工程变更申请书 (ECR)

申请人:	张甲	岗位:	
日期:	2025/06/30 16:51:43	申请人部门:	产品开发部
邮箱:	zhangjia3@bjghrc.com	联系电话:	
标题:	A6斜切扶手上盖加强筋减短的ECR		
编码:	GZLXH-20250630-148	申请人:	张甲
组织架构:	工程研究院	部门:	产品开发部
职位:	整椅开发主管工程师	申请类型:	申请
内容说明:	冯总, 附件是A6斜切扶手上盖加强筋减短的ECR, 在现有筋位基础上减短了4-10mm	审批人:	冯永江

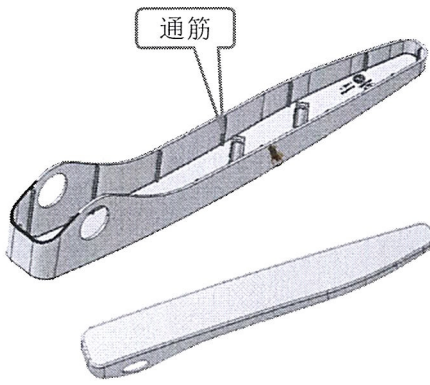
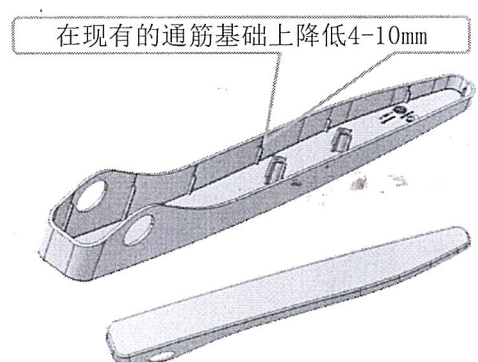
内容更改等级	<input type="checkbox"/> 级别1		<input type="checkbox"/> 级别2		<input checked="" type="checkbox"/> 级别3		<input checked="" type="checkbox"/> 级别4	
	较大的更改: 该更改将影响产品的外形、安装或功能		重要的过程更改: 对客户而言该更改有明显的 外观变化		对产品成本、库存、质量成本等影响的更改, 对客户无直接影响		1.文件、试验、工作流程等附带的更改 2.内部流程或工艺更改 该更改对客户、产品成本或库存无影响	
变更申请内容	变更申请前:			变更申请后:				
	 <p>上盖总成在发泡过程中,通过上盖的通筋发泡料流入上盖中,多余的料遮挡标识且导致扶手使用过程中多余的料与底座在装配完成扶手总成后产生相对运动并异响。</p>			 <p>在现有的通筋基础上降低4-10mm</p>				
验证\试验方式	<input checked="" type="checkbox"/> 样件验证 <input type="checkbox"/> 小批试装 <input type="checkbox"/> 回路试 <input type="checkbox"/> 内部试验 <input type="checkbox"/> 委外试验 <input type="checkbox"/> 客户试验/验证/装车 <input checked="" type="checkbox"/> 其他 ()					是否影响制造过程		<input type="checkbox"/> 是 <input checked="" type="checkbox"/> 否
是否影响物流			<input type="checkbox"/> 是 <input checked="" type="checkbox"/> 否		批准后进行更改所需时间		15个工作日	
变更实现方案	产品单件成本增加测算	对打点报价最低价格含税10000元			测算部门:	采购/前期采购部	测算人:	宋
	护面变化成本增加测算				测算部门:	造型部	测算人:
